仕様変更のご案内

- 対象商品型番：NW060-R88-T50C5E-SH-10
NW060-R88-T50C5E-SH-100
NW060-R88-T50-C5E-10
NW060-R88-T50-C5E-100
NW060-R88-T50-C5E-500

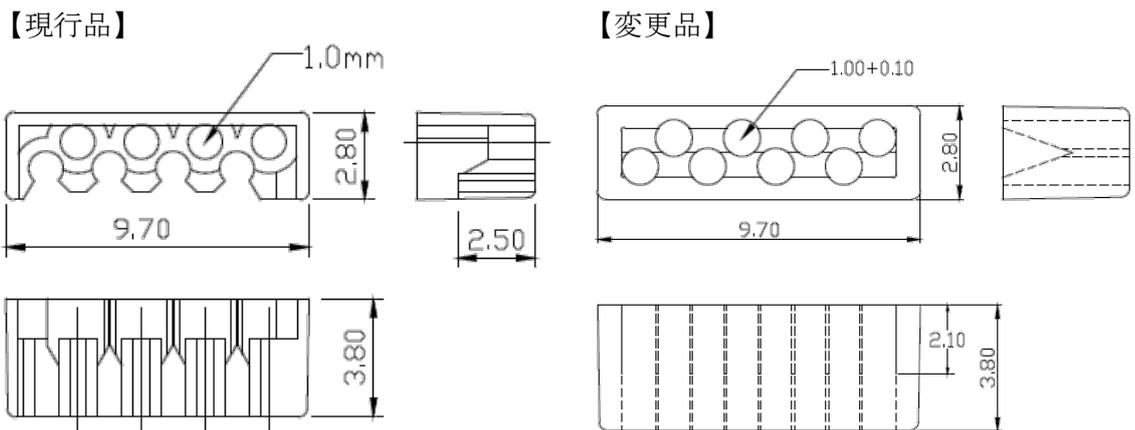
- 変更内容：作業性改善とフレーム構造強化の為、モジュラプラグに同梱のガイド形状が以下の通り変更となります。
